### ÉTUDE D'IMPACT SUR L'ENVIRONNEMENT ET LA SANTÉ PUBLIQUE PARC ÉOLIEN LES BOUCLES DU VINCOU

Parc éolien  
**Les Boucles  
Du Vincou**

## 2. Demande de compléments

### 3. Réponse du porteur de projet

### Emprise du projet au niveau de la plateforme de l'éolienne E2 - Version initiale (dépôt du dossier) - Juin 2021

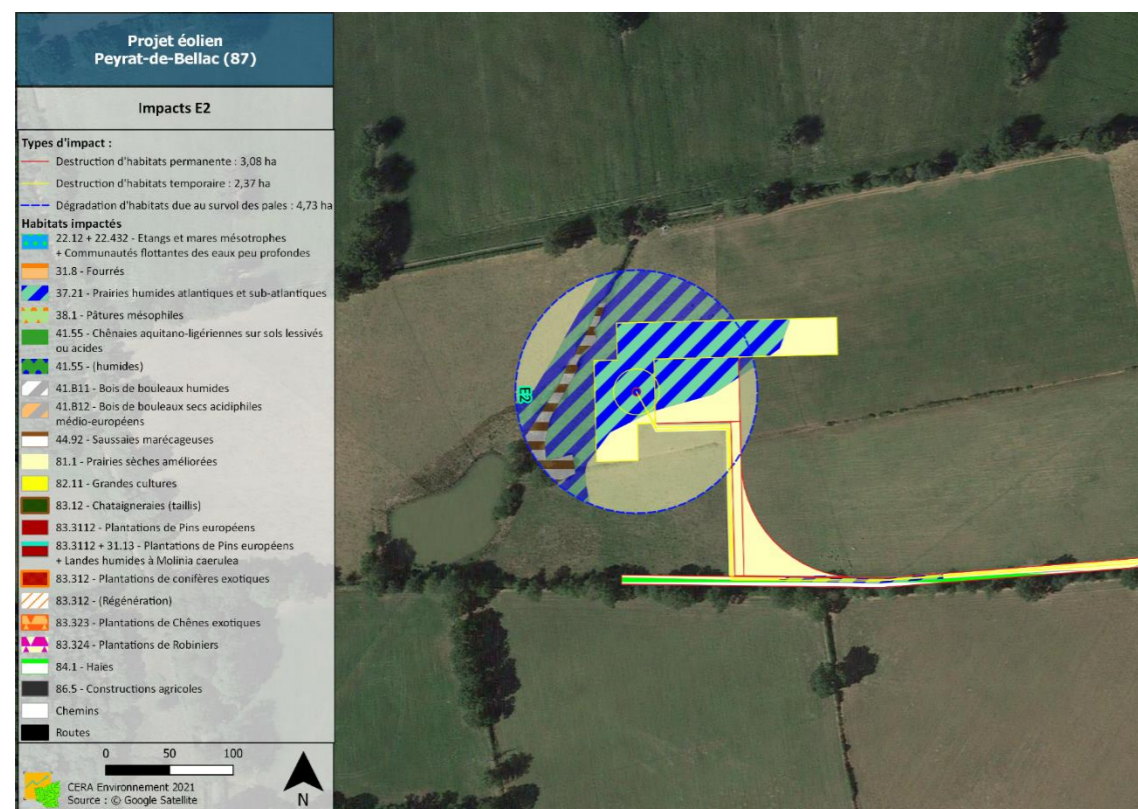
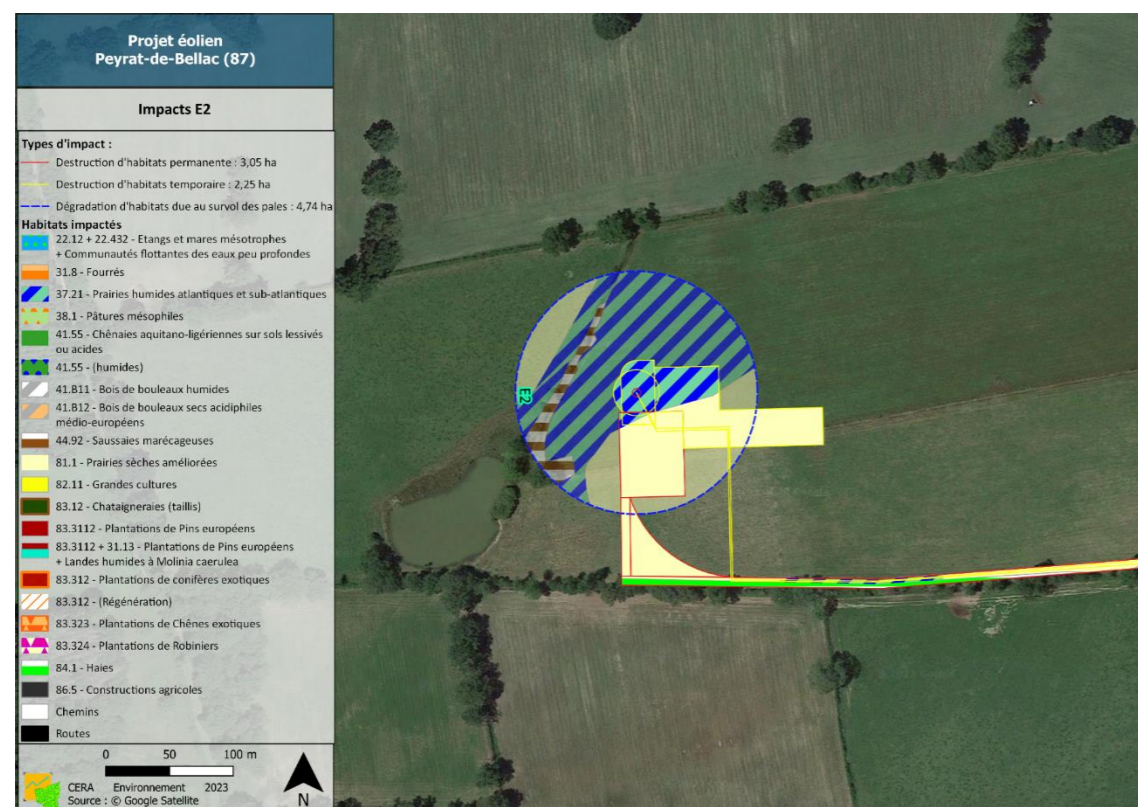
Les éléments fournis ne permettent pas de conclure quant au non impact sur les milieux aquatiques du site.

- l'aspect eaux pluviales : la justification de l'activation ou non de la rubrique eaux pluviales associée est à démontrer (superficie du ou des bassins versants interceptés par les imperméabilisation) ;
- l'aspect zone humide : convention de gestion.

L'étude écologique (pièce '6\_2\_ANNEXES\_EIE') a été actualisée avec cet optimisation. L'intégralité des pièces du dossier, et en particulier les plans, sera également mise à jour. L'évolution de l'emprise au niveau de la plateforme de l'éolienne E2 est présentée sur les plans ci-après.

Les 0,04 ha de zones humides impactés étant inférieurs au seuil de 0,10 ha indiqué dans la rubrique 3310 de la nomenclature eau rappelée dans la demande de compléments, le projet éolien Les Boucles du Vincou n'est pas concerné par l'activation de la rubrique.

Sur les deux cartes présentées ci-contre, on constate que l'impact au niveau de l'éolienne E2 sur l'habitat « 37.21 - Prairies humides atlantiques et sub-atlantiques » diminue grâce à la modification effectuée sur la plateforme de l'éolienne. Entre la version initiale (dépôt du dossier) et la version actualisée (dépôt compléments), celle-ci est pivotée.

**PM 7 bis - Hameaux 'Le Pic et Courcellas'**

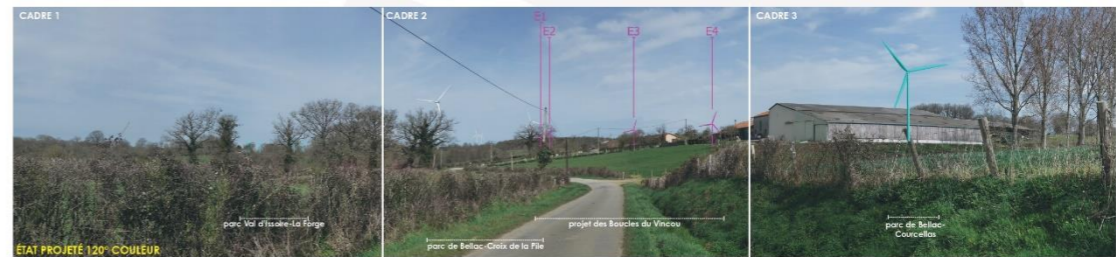
Une demande spécifique est formulée pour le PM 7 - Hameau 'Le Pic' : intégrer ce hameau à l'analyse des effets cumulés en particulier selon les calculs d'angles (occupation, densité, respiration). Le paragraphe 'Impacts supplémentaires du projet sur les phénomènes d'encerclement' a été mis à jour, il est présenté ci-dessous.

Avec le recul de l'observateur par rapport au point de vue précédent, le projet émerge un peu plus du panorama. Toutefois, au regard des parcs de Bellec-Croix de la Pile et de Bellec-Courcellas, il montre une prégnance visuelle moindre dans le panorama et ne génère aucun surplomb.

Sur cette nouvelle vue, le niveau d'impact du projet peut être qualifié de faible au regard de sa perception partielle et de la prégnance visuelle déjà exercée par les parcs existants et autorisés en avant-plan. Le niveau d'impact cumulé peut être considéré comme faible du fait de la perception partielle du projet par rapports aux parcs en avant-plan.

**PM 8 bis - Hameau 'La Beige'**

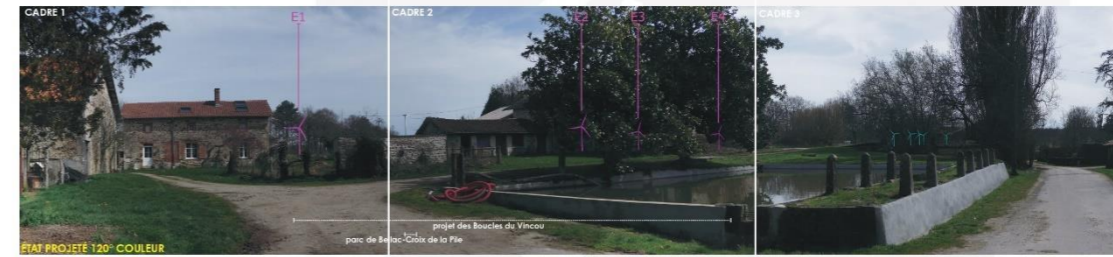
Enfin, concernant l'analyse des effets cumulés et s'agissant des photomontages, la pertinence de ceux-ci pourrait être renforcée par l'acquisition de nouveaux clichés alimentant les photomontages où figure le projet de « Croix de la Pile », les éoliennes de ce projet étant désormais construites offrant ainsi des vues plus réalistes. Ce commentaire peut également rejoindre les éventuels nouveaux photomontages qui seraient réalisés en regard des observations sur les photomontages spécifiques listés supra.

Le cumul des obstacles bâtis et végétaux évite toute vue sur le projet des Boucles du Vincou.

Sur cette nouvelle vue, les niveaux d'impacts (projet seul comme le cumul avec le parc existant) sont donc qualifiés de nuls.

#### Implantation du projet et du mât de mesures

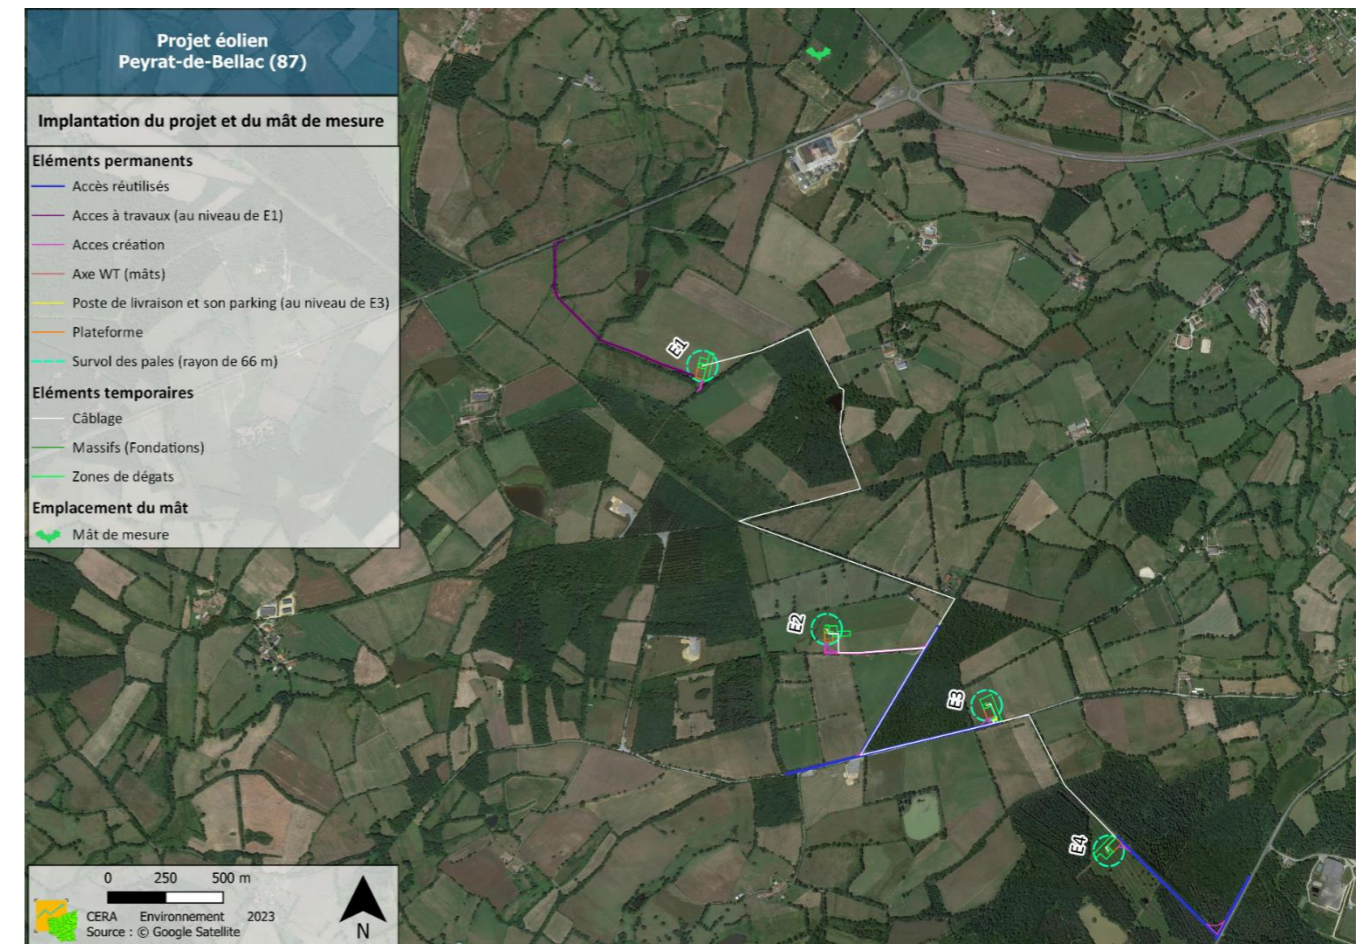
- Le mât de mesures pour les écoutes en continu en hauteur n'est pas localisé. Cette localisation est nécessaire pour apprécier la représentativité des écoutes en regard des implantations finalement retenues des éoliennes.

Le mât de mesures pour les écoutes en continu en hauteur est localisé sur la carte ci-après, en regard des implantations des éoliennes. Cette carte est également ajoutée à l'étude écologique (pièce '6\_2\_ANNEXES\_EIE').

Activité chiroptérologique brute par heure après le coucher du soleil sur l'ensemble de l'étude

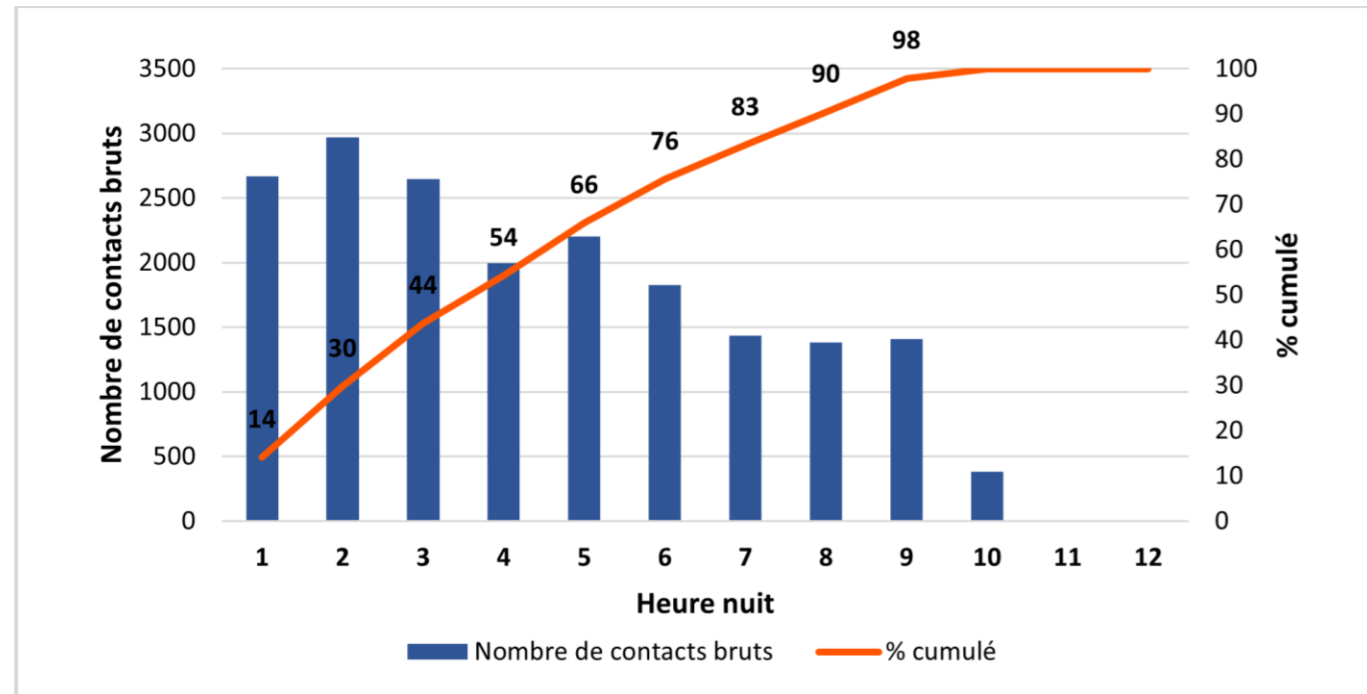
- Page 118 de l'annexe spécifique – volume 6-2, activité générale en hauteur, la mention « Sur l'ensemble de la période suivie, 18 nuits n'ont donné lieu à aucun contact de chiroptères (13%) notamment sur les mois de mars et avril » apparaît inadaptée ou dénote un dossier approximatif puisqu'aucune écoute en hauteur n'aurait été réalisée sur les mois en questions eu égard aux commentaires précédents et par ailleurs le graphique page 118 couvre la période juillet à novembre.

Nous mettons à jour l'étude en modifiant le paramètre horaire tel qu'indiqué dans la remarque du service instructeur. Nous étendons ce paramètre de 4 h après le coucher de soleil à 5 h après le coucher de soleil. Cela permet ainsi de passer de 54 % à 66 % des contacts, comme le représente la figure ci-après.

### Cartographie de l'emprise réelle avec ou sans Les Boucles du Vincou

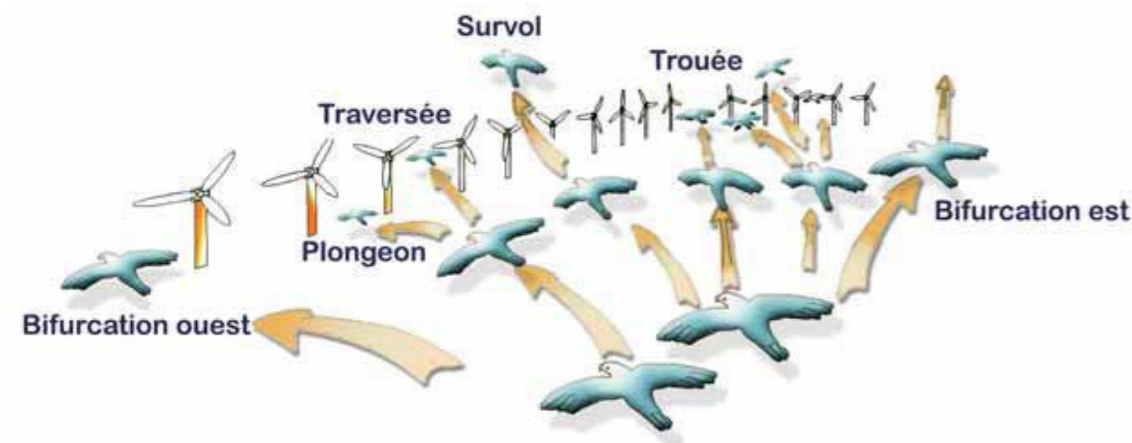
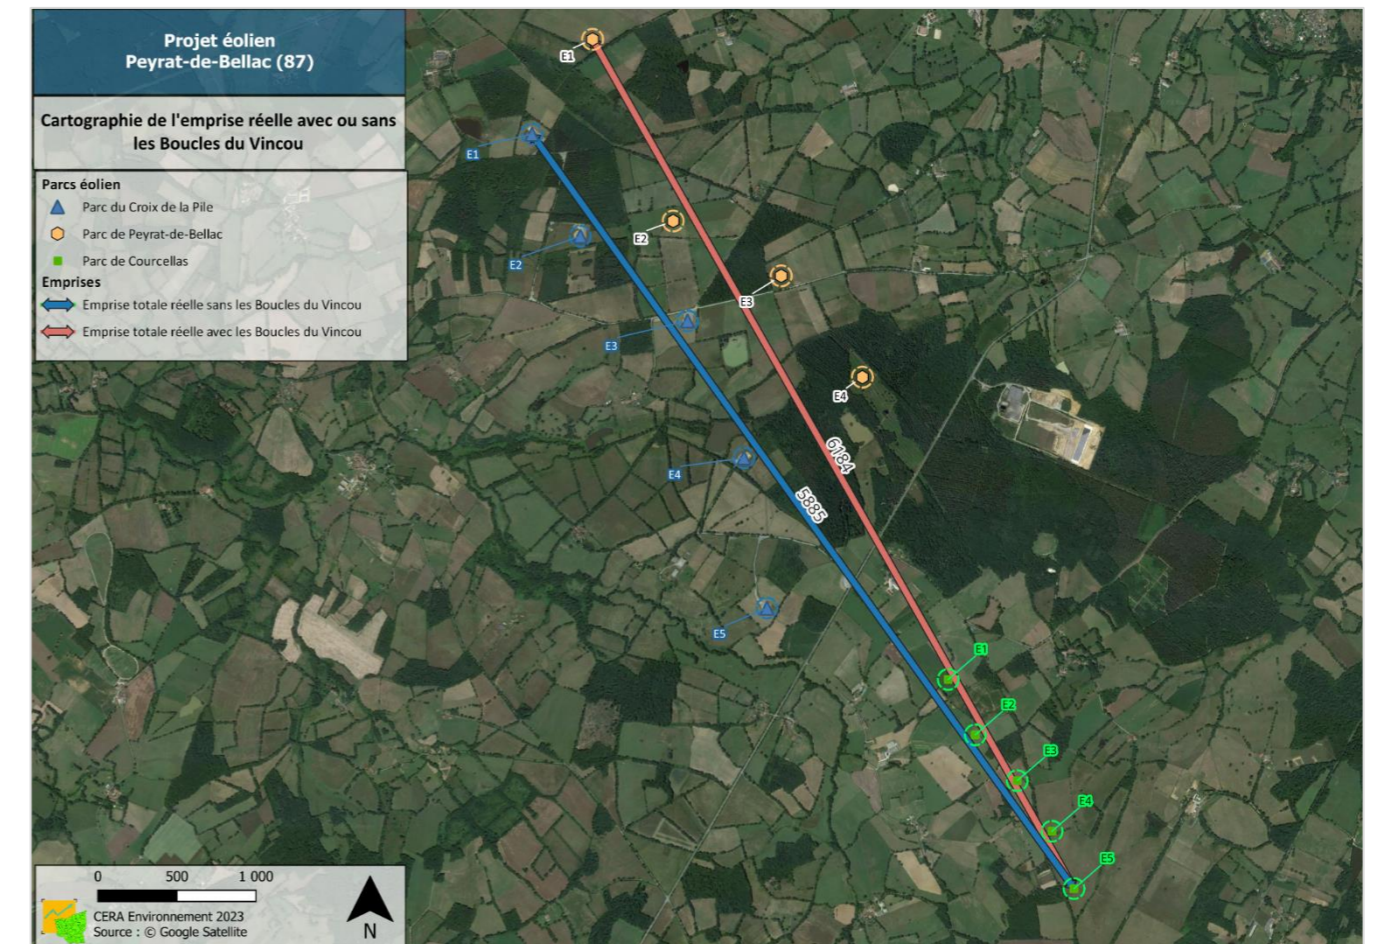
Le présent projet vient se positionner en proximité immédiate du projet éolien « Croix de la Pile » qui sera mis en service début 2023. Les deux projets étant positionnés perpendiculairement au couloir migratoire, l'adjonction des 4 éoliennes du projet des Boucles du Vincou est susceptible de renforcer l'effet barrière augmentant ainsi les risques de collision et de mortalité de l'avifaune notamment lors des phases migratoires. L'étude d'impact indique que cet effet n'est pas accru au motif que les éoliennes seraient alignées. Pour étayer cette démonstration, il convient d'établir une projection des neuf éoliennes sur un plan perpendiculaire au couloir de migration et ainsi de présenter les inter-distances entre bouts de pale des éoliennes qui seront alors à mettre en perspective des recommandations naturalistes en la matière. L'emprise globale de ce « parc unique » sera aussi à préciser et là aussi à mettre en perspective des recommandations naturalistes. Pour ce dernier point, il conviendra d'intégrer également le projet de « Courcellas » prolongeant la ligne d'éoliennes vers le sud.

Dans le cadre des réflexions concernant la disposition d'éoliennes vis-à-vis des principaux couloirs migratoires, la préconisation de base afin de limiter l'effet barrière et le risque de mortalité engendré reste évidemment d'appliquer une disposition parallèle au flux (ici nord-est / sud-ouest). Cette préconisation n'ayant pas été respectée et appliquée pour la réalisation des projets voisins « La Croix de la Pile » et « Courcellas », le positionnement du présent projet Les Boucles du Vincou a donc dû s'adapter à ces configurations atypiques afin d'éviter au mieux d'accentuer l'effet barrière déjà engendré par ces deux parcs voisins.

D'après les chiffres de l'étude citée, on voit bien l'importance de limiter au maximum l'emprise globale des 3 parcs traités qui concerne 73 % des oiseaux de l'étude. En s'appuyant sur la carte ci-dessous, on constate que sans projet « Les Boucles du Vincou », le positionnement perpendiculaire au flux des parcs voisins crée d'ores et déjà un effet barrière d'environ 6 km. L'intégration des 4 éoliennes du présent projet n'induit ainsi qu'une très faible extension de cette emprise initiale de moins de 5 % vers le nord-ouest.
